東海第二発電所 設計及び工事計画に係る説明資料
コメント回答
(防潮堤（鋼製防護壁）の不具合事象)

2024年8月29日
日本原子力発電株式会社

審査会合コメント整理表

(2) - 1 構造変更概要

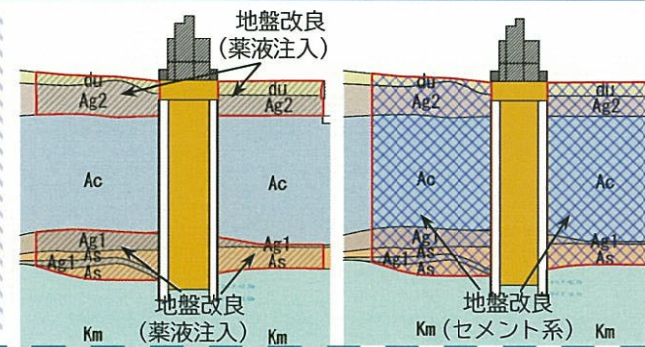
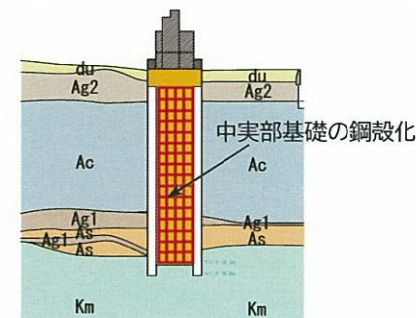
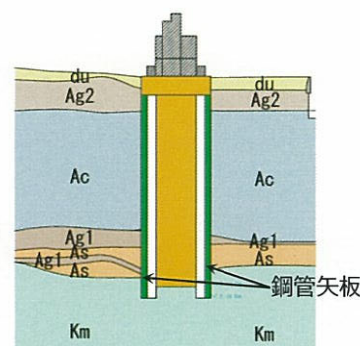
- 現状の調査結果からは不具合の全容を確認したことにはならないため、作り直しも含めて対応方針を整理して示すこと

地中連続壁部を基礎として使用しないことを踏まえ、当初設計の剛性・耐力を確保するため、周辺地盤の地盤改良や基礎の追加等を行い安全裕度を確保する。

曲げ剛性 $E I$ が当初設計の1/4程度に低減

(1)地盤改良
地盤改良により基礎部の変形を抑制
($\Rightarrow$ 中実部基礎の発生応力も低減)

(2)中実部基礎の構造変更
中実部基礎を鋼鉄や鉄骨等を用いて剛性・耐力を高める

(3)基礎の追加
基礎幅(断面積)を拡大することで剛性・耐力を高める

鋼管矢板等を増設し基礎の断面積を拡大する

コンクリートの設計基準強度 $f'_{ck} = 50 \text{ N/mm}^2 \Rightarrow E I$ の向上に寄与 (2～3 %)
